質問に対する回答書

対象件名	令和7年度庁舎冷暖房装置更新工事
------	------------------

【室外機と配管の接続部 拡大図】

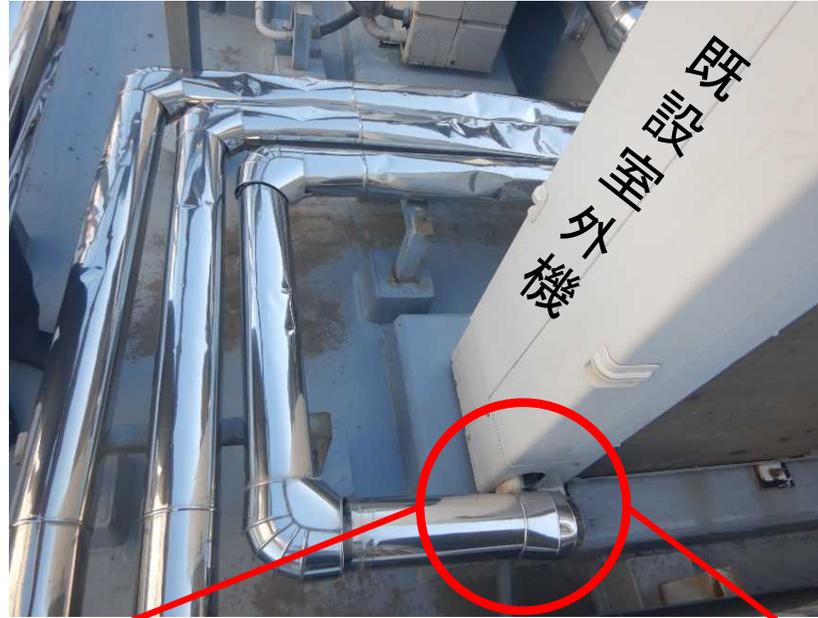
質問内容	回答内容
既設の機械を撤去して、同等機種を設置だと思っておりますが、冷媒配管、電源、連絡線、ドレン配管、屋外（テープ巻きorスリムダクトorラッキング）は、既設流用で宜しいですか？ また撤去した機械は、こちらで持ち帰り処分する認識で合ってますか？	<ul style="list-style-type: none">・冷媒配管、ドレン配管、電源、連絡線（機器廻りのみ） . . . 更新<ul style="list-style-type: none">冷媒配管の規格（想定） . . . 冷媒φ9.52/φ15.88ドレン配管の規格（想定） . . . 硬質ポリ塩化ビニル管 VP直管（呼び25）電源配線の規格（想定） . . . VVF2.0-3C連絡線の規格（想定） . . . CVT5.5sq・室外機廻りのテープ巻き（添付画像①） . . . 更新・機器廻り以外の冷媒配管及びドレン配管、電源、連絡線 . . . 既設流用・配管化粧材（添付画像②） . . . 既設流用 <p>撤去した機器は受注者さまにて産廃処分をして、産業廃棄物管理票（マニフェスト）を発注者あてにご提出ください。</p> <p>室外機転倒防止用の鋼材として、ダクターとLアングルを想定しています。</p> <p>現地確認可能ですので、希望される場合はご連絡ください。</p>

①流用不可
のため更新

②既設流用
